## **LICITACION P/44: “Ruta N° 7, Nuevo Puente y accesos sobre el Arroyo Pedernal”**

### **COMUNICADO N° 1**

**COMUNICADO N°1**

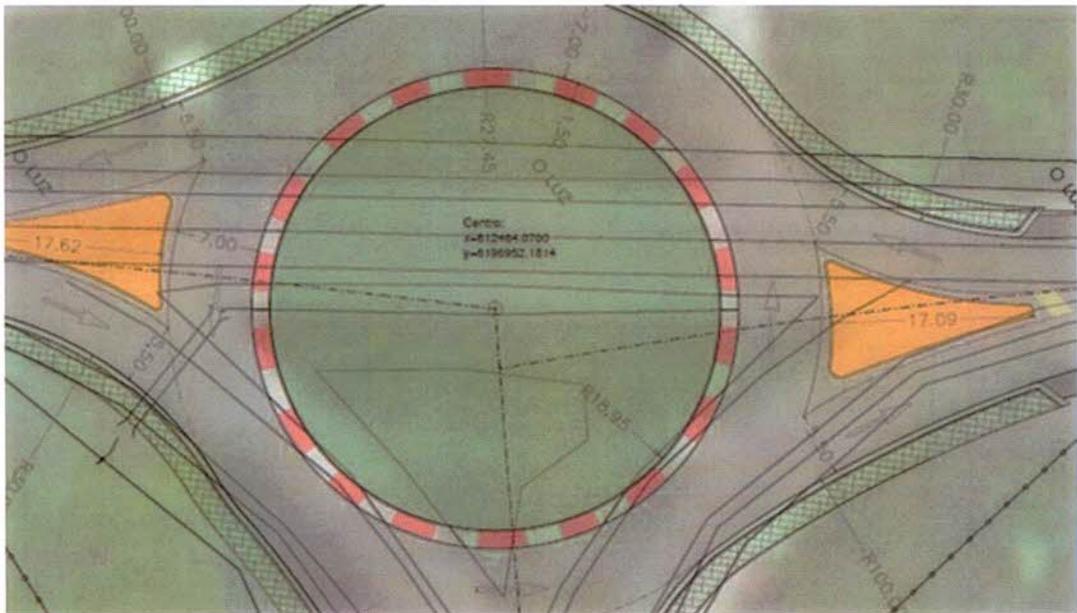
**Consulta 5**

En la sección 7, 4.5 Rotonda, se menciona: "En la intersección de las Rutas 7 y 80 se construirá una rotonda cerrada de tres ramas, cuyo círculo inscrito tiene un diámetro de 18.95 m."

Por otra parte, en los planos del proyecto vial se indica que 18.95m es el radio de la rotonda:

Solicitamos aclarar.

"En la intersección de las Rutas 7 y 80 se construirá una rotonda cerrada de tres ramas, cuyo círculo inscrito tiene un radio de 27.45 m. Los perfiles longitudinales, perfiles tipo y demás detalles referentes a la misma se encuentran en las láminas del proyecto vial adjunto."

Ver Enmienda 2 del presente comunicado.
